Gemeinde Bad Rothenfelde

Bebauungsplan Nr. 26 „Birkenkamp“ 1. Änderung

Städtebaulich-Planerische Stellungnahme Abwägung

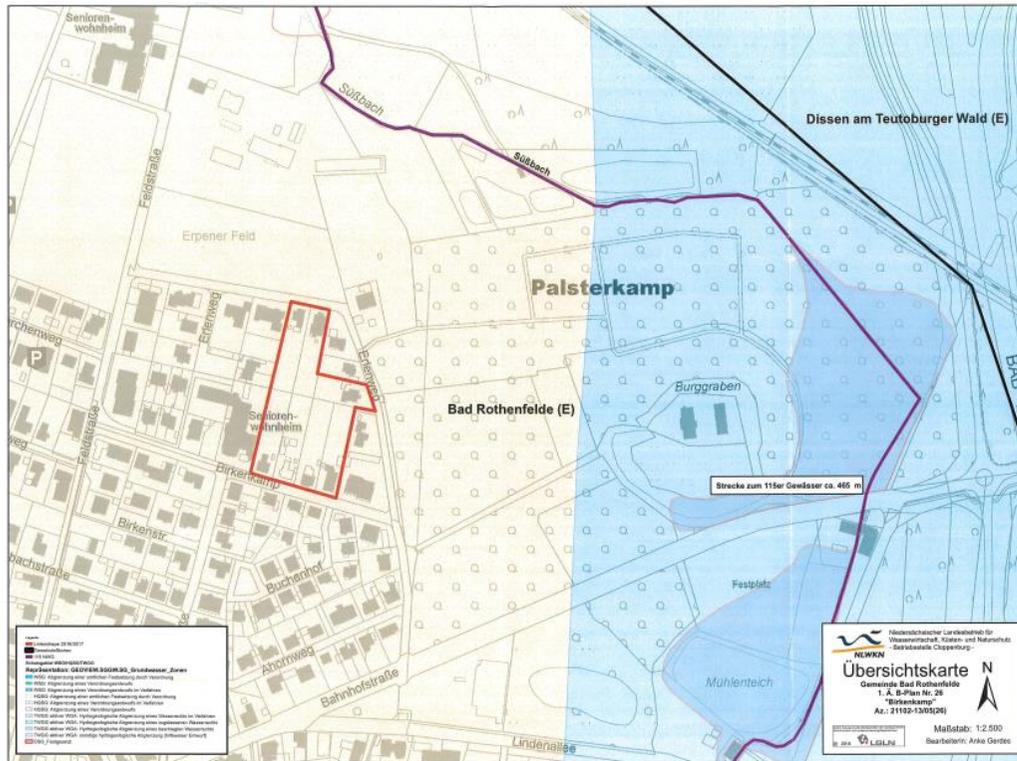
27. Niedersächsischer Landesbetrieb für Wasserwirtschaft, Küsten- und Naturschutz
 vom 06.08.2018

die Unterlagen zum o.g. Antrag haben wir geprüft. Seitens des Niedersächsischen Landesbetriebes für Wasserwirtschaft, Küsten- und Naturschutz (NLWKN), Betriebsstelle Cloppenburg, werden folgende Hinweise gegeben:

Das Vorhaben befindet sich in einem Heilquellenschutzgebiet (s. Übersichtskarte). Hier sollte eine rechtzeitige Abstimmung mit der zuständigen unteren Wasserbehörde erfolgen.

Entsprechende Festsetzungen zum Schutz des Heilquellenschutzgebietes wurden nach Abstimmung mit der Unteren Wasserbehörde bereits in den Bebauungsplan und die Textlichen Festsetzungen aufgenommen (siehe Textliche Festsetzung Nr. 9)

Die wasserbehördliche Genehmigung des Landkreises zur Ausweisung des Baugebietes im Bereich eines Heilquellenschutzgebietes wurde mit Schreiben vom 29.06.2018 erteilt.

Die Hinweise werden zur Kenntnis genommen.
